RAPPORT DE L'INSPECTION
DES INSTALLATIONS CLASSEES A LA
CDNPS DE GIRONDE

COEUR MEDOC ENERGIES (Ferme éolienne)

Objet : Demande d'autorisation environnementale – COEUR MEDOC ENERGIES (Ferme éolienne) - LESPARRE MEDOC

Installations projetées et périmètre d'affichage de l'enquête publique (6km)

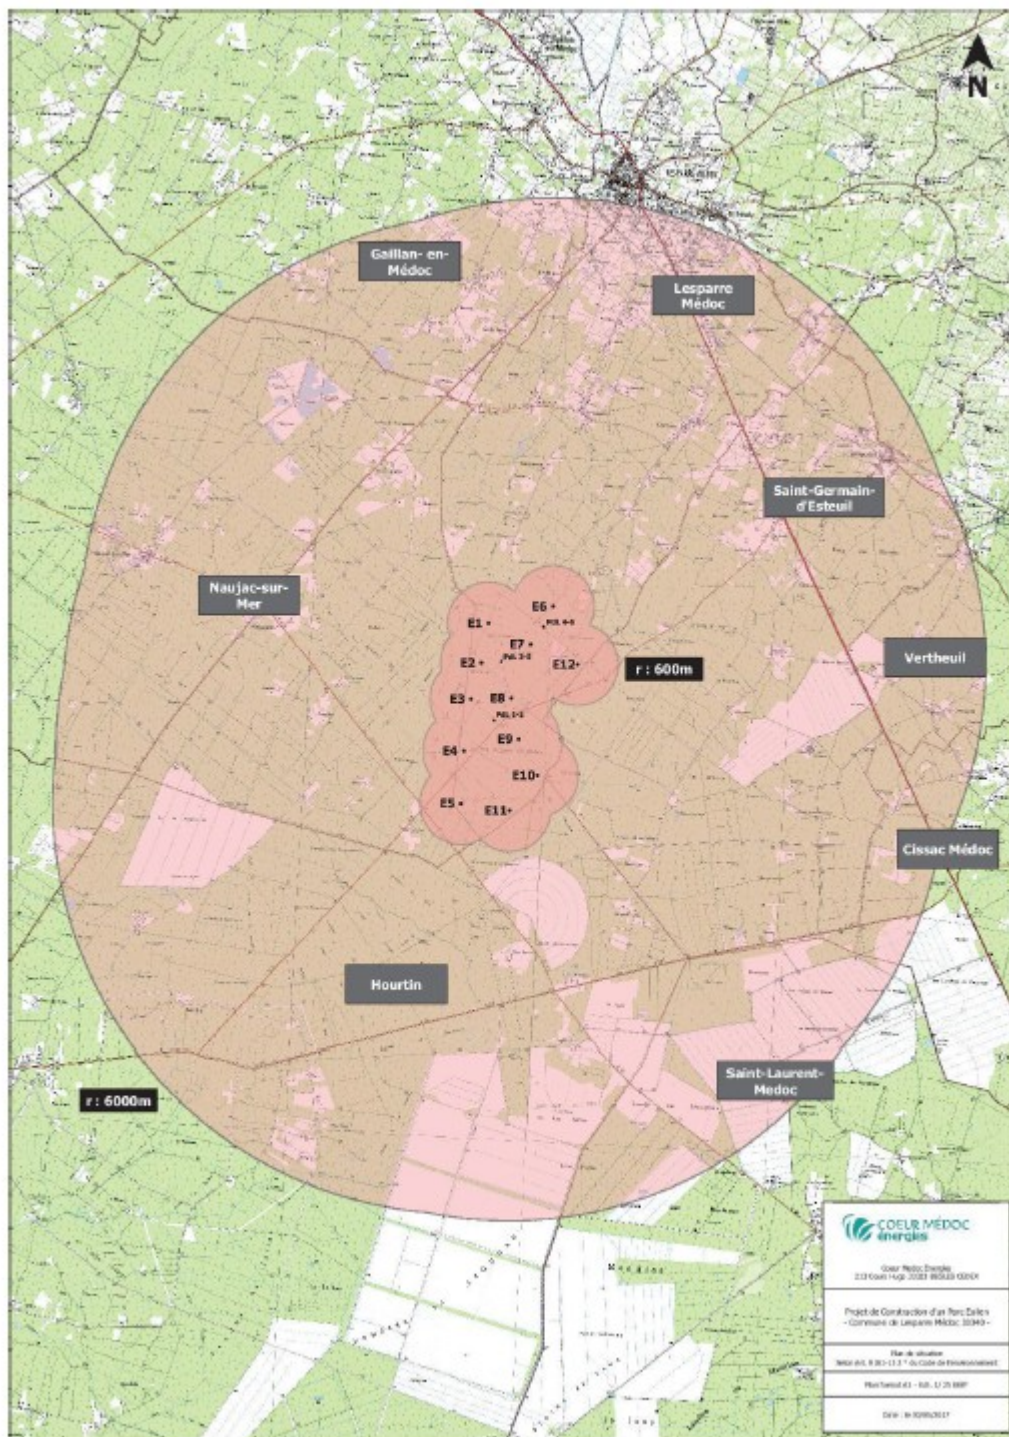
Problématique de la proximité d'une éolienne (E4) avec la RD4. Dans d'autres départements (Charente, Gard,...) le règlement départemental de la voirie impose des distances d'éloignement. En Gironde, le règlement n'aborde pas ce cas.
